Projet de construction d'un tramway à Québec

Bureau d'audiences publiques sur l'environnement

Mémoire du Conseil de Quartier de la Pointe-de-Sainte-Foy

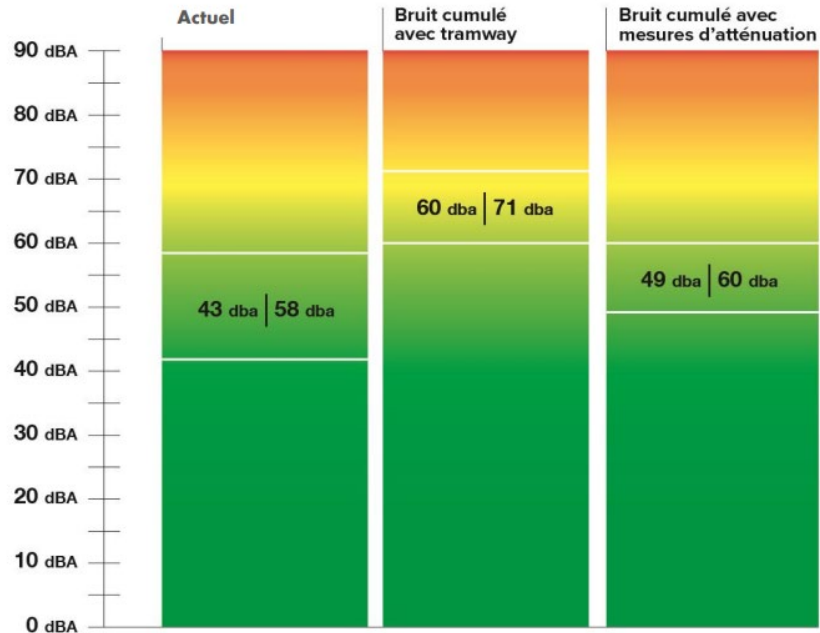
- Selon l'étude des impacts acoustiques (Systra, 2019)
 - Ambiance sonore préexistante **calme** et enjeu **fort** (43 à 58 dBA)
 - Vitesse maximale de 70 km/h
 - Niveau sonore prédit sans mesure de mitigation (60 à 71 dBA) – **Impact fort**
 - Niveau sonore prédit avec des mesures de mitigation (49 à 60 dBA) – **Sans impact**

tude d'impact acoustique en exploitation

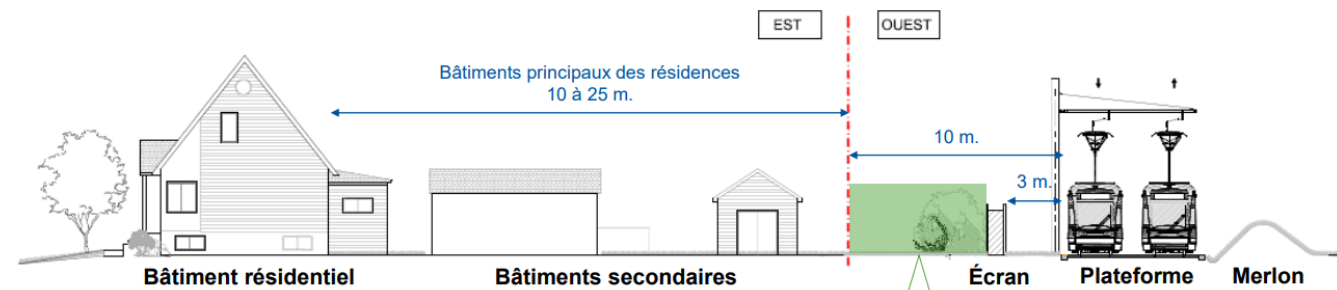
2 écrans? Impacts acoustique côté est?
